## 報道資料

### 〔別添資料〕

自家用電気工作物の維持管理について不適切とみられた主な事例（写真）

写真4 電線路に植物が巻きついている。

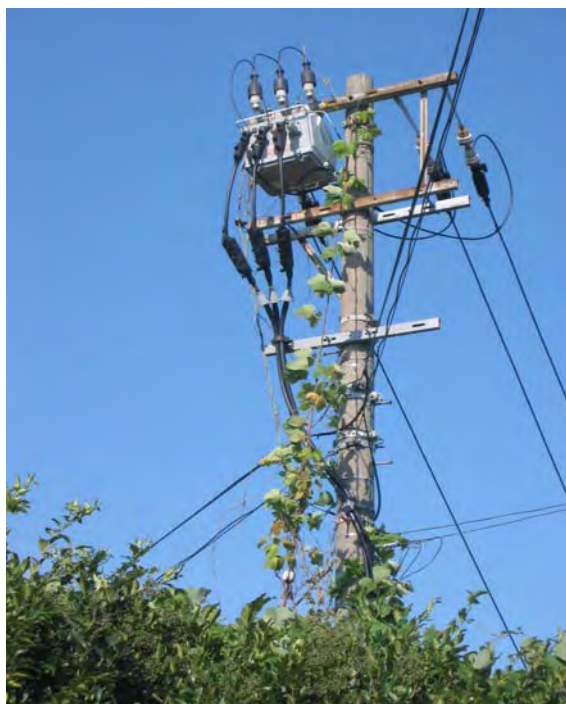
図1 植物が巻きついている構内1号柱

図2 植物が巻きついている構内1号柱

写真5 高圧受配電設備等の充電部に取扱者以外の者が容易に触れるおそれがある。

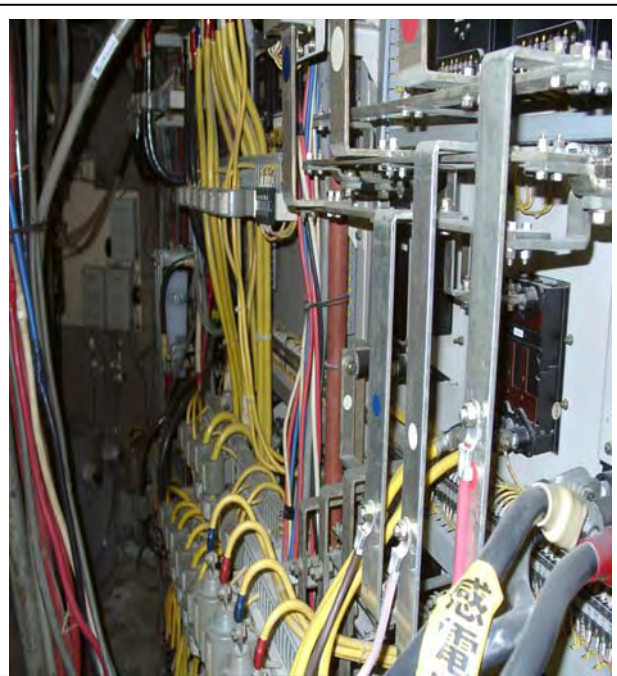
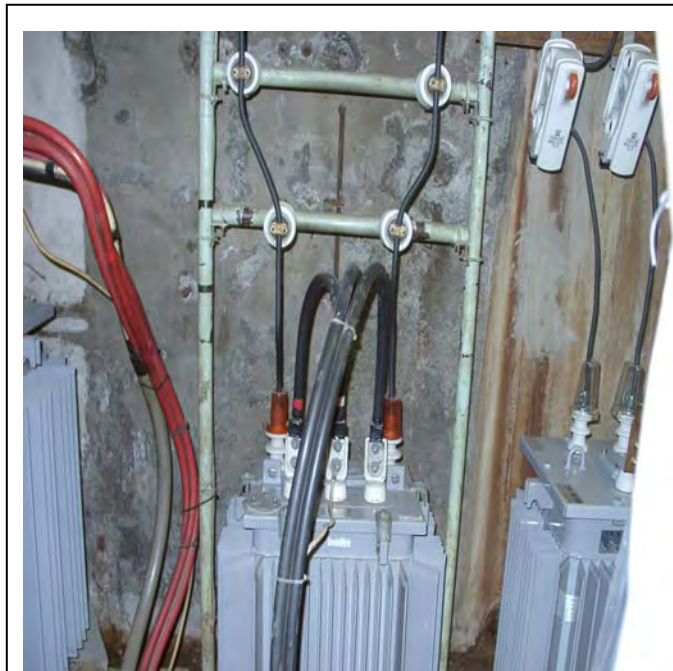
図1 高圧受配電設備等（地下1階）

(注) 図1の高圧受配電設備に近接した箇所に、図3のメーターが設置されており、当該事業所の社員が月1回程度計測を行いに立ち入る。

図2 高圧受配電設備（2階）
